77. FNP-Änderung (Bereich: Bebauungsplan Nr. 199 „Südlich Bargten“) Stadt Osterholz-Scharmbeck, Bebauungsplan gem. § 8 BauGB

Folgende abwägungsrelevante Stellungnahmen liegen vor:

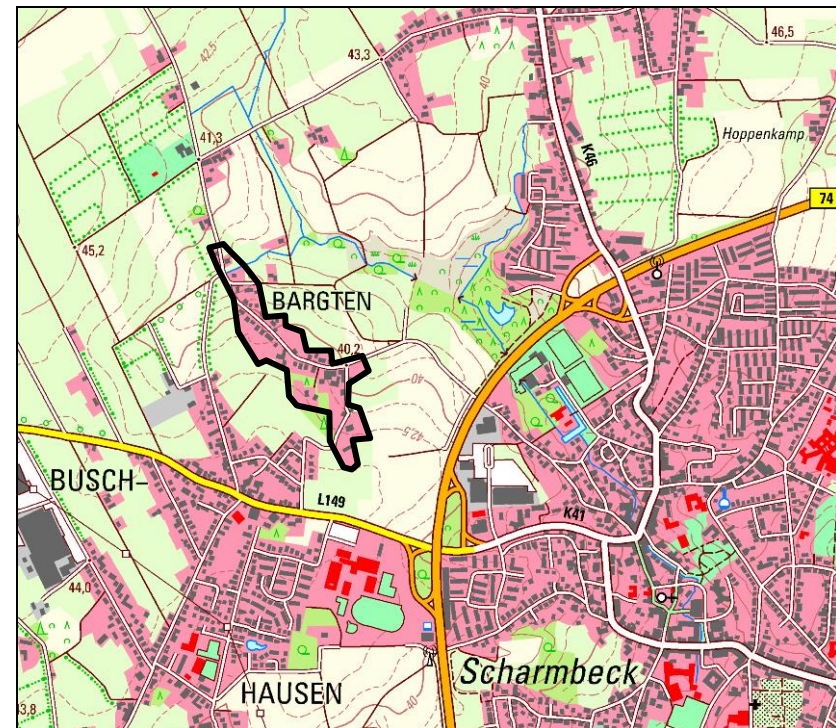
In meiner Stellungnahme vom 13.12.2016 zur o.g. Bauleitplanung hatte ich angemerkt, dass in der o.g. Kurzbegründung nur äußerst knapp ausgeführt wird, dass es sich bei der vorliegenden Bauleitplanung um eine kleinflächige Siedlungsarrondierung handelt und davon auszugehen ist, dass für diesen Standort eine hohe Nachfrage nach Baugrundstücken im Rahmen der Eigenentwicklung besteht. Aufgrund der in Relation zum Ortsteil Bargten beabsichtigen sehr großzügigen Siedlungsflächenerweiterung hatte ich aus Sicht der Raumordnung erhebliche Bedenken geäußert, dass das o.g. Ziel der Raumordnung eingehalten wird. Sofern jedoch die Begründungen anhand von geeigneten Kriterien eine Eigenentwicklung i.S.d. Raumordnung nachvollziehbar darlegen können, würde dies meine Bedenken ggf. ausräumen. Im Hinblick auf entsprechend geeignete Kriterien hatte ich ausdrücklich meine Beratung angeboten.

In der vorliegenden Überarbeitung der Begründung zur o.g. Bauleitplanung wird nun jedoch mit Verweis auf die Lagegunst der o.g. Fläche und auf die fehlende Parzellenschärfe des RROP die Ansicht vertreten, den raumordnerischen Zielen und Grundsätzen der Siedlungsentwick-

Die Einschätzung, das Plangebiet grenze unmittelbar an das zentrale Siedlungsgebiet an und aufgrund der fehlenden Parzellenschärfe des RROP werde den raumordnerischen Zielen entsprochen, teile ich nicht. Der o.g. Bereich ist mehr als 70 m vom Zentralen Siedlungsgebiet entfernt und überschreitet damit den aufgrund der fehlenden Parzellenschärfe des RROP bestehenden Interpretationsspielraum. In dem o.g. Bereich ist eine Siedlungsentwicklung damit auf eine Eigenentwicklung zu beschränken. Ich bitte daher, in den Begründungen anhand von geeigneten Kriterien darzulegen, inwiefern die geplante Siedlungsentwicklung einer Eigenentwicklung i.S.d. Raumordnung entspricht. Hierzu verweise ich auf die von mir erarbeiteten Kriterien der Eigenentwicklung, die im Rahmen der Arbeitskreissitzung Planen, Bauen, Umwelt am 15.06.2017 präsentiert und der Stadt Osterholz-Scharmbeck durch das Protokoll zur Verfügung gestellt worden sind. Als wesentliche Grundlage für eine Anwendung dieser Kriterien ist zunächst eine Abgrenzung des Bezugsraumes des Ortsteils Bargten notwendig. Gerne biete ich erneut meine Beratung hierzu an.

Die Verwaltung hat das Angebot des Landkreises zu einem Abstimmungstermin bezüglich der Eigenentwicklung im Bereich Bargten gemeinsam mit einer Vertreterin des beauftragten Planungsbüros am 08.12.2017 wahrgenommen. Ergebnis des Gespräches ist, dass in die Begründung Ausführungen aufgenommen werden, die den Bedarf zur Eigenentwicklung anhand geeigneter Kriterien darlegen.

Als Grundlage für die Betrachtung wurde die Abgrenzung des zusammenhängenden Siedlungsbereiches Bargten in einem Auszug der Topografischen Karte (siehe nachfolgende Abbildung) ermittelt. Zum historischen Siedlungsbereich Bargten sind jedoch auch die verstreut gelegenen Hofstellen nördlich der vorgenommenen Abgrenzung hinzuzurechnen, so dass für die Betrachtung unterschiedliche Daten zu Grunde gelegt werden.

Der Anregung wird gefolgt und die Begründung bezüglich der Eigenentwicklung anhand geeigneter Kriterien redaktionell überarbeitet (siehe Begründung Punkt 6. Stand der räumlichen Planung/ Planungsvorgaben).
